**NOTE
TECHNIQUE**
N° 210 D

Le 21 Mars 1973

VEHICULES D

CARROSSERIE

I. SIÈGES AVANT (Option repose-tête) :

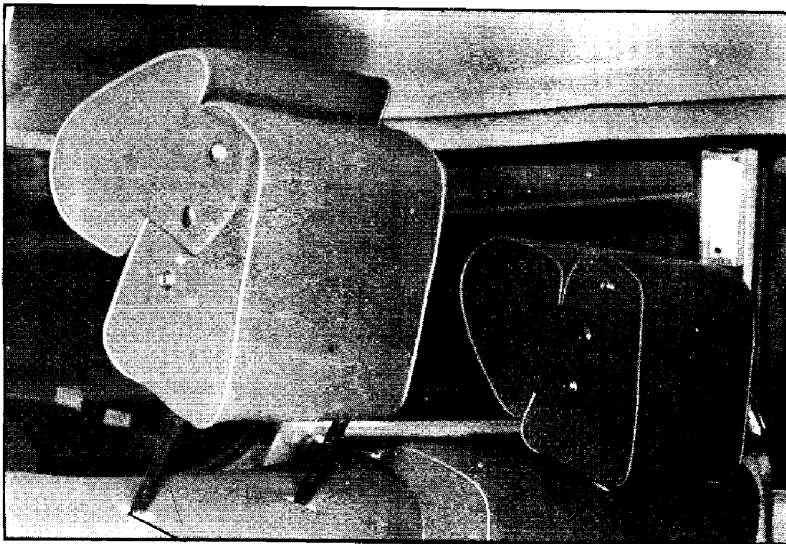
Depuis Janvier 1973, l'armature des dossiers de siège avant est modifiée pour permettre le montage de nouveaux repose-tête.

guide-montant

Il n'est pas possible de monter un nouveau repose-tête sur un siège de véhicule sorti avant Janvier 1973.

L'adaptation d'un nouveau repose-tête est possible sur un siège de véhicule sorti depuis Janvier 1973.

Repérer au doigt la position des tubes-soutiens sur l'armature du dossier.

Percer le garnissage (dans l'axe du tube-soutien) à l'aide d'une alène. Introduire les guides-montants, vendus par le Département des Pièces de Rechange et assortis à l'habillage.

II. CEINTURES DE SECURITE AVANT.

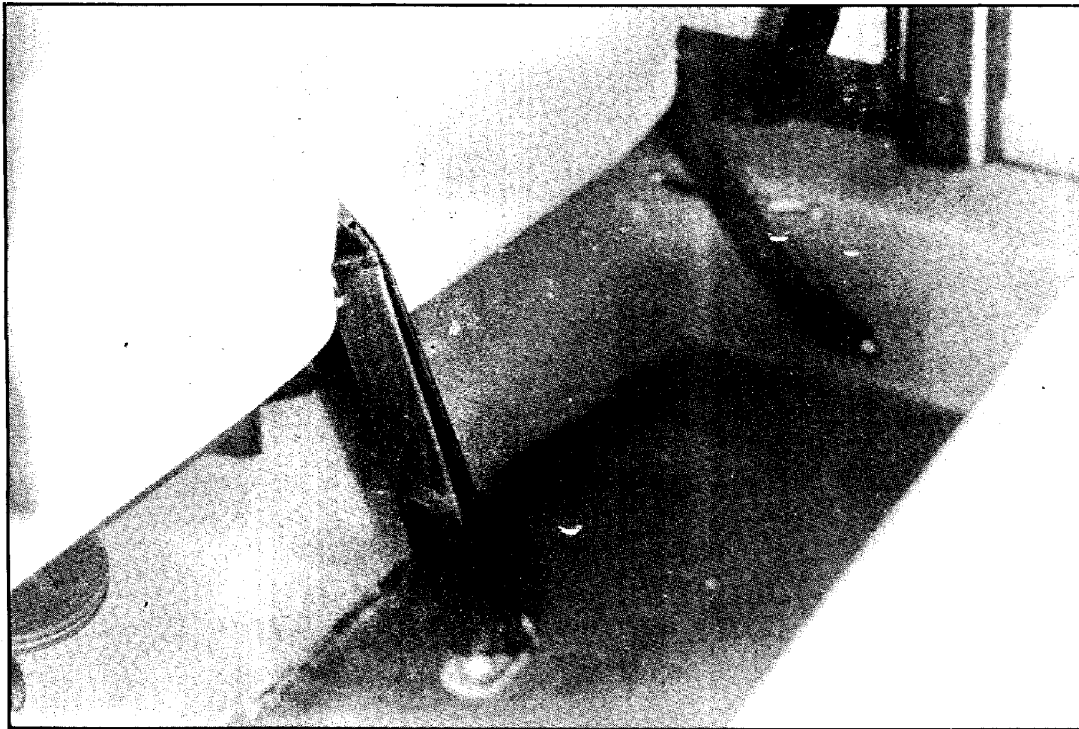
Depuis Janvier 1973, la texture des ceintures de sécurité est modifiée afin d'en améliorer la tenue et le rangement.

11 927

Les nouvelles et les anciennes ceintures se montent indifféremment.
Une nouvelle découpe du tapis de sol arrière permet la fixation des brins centraux.
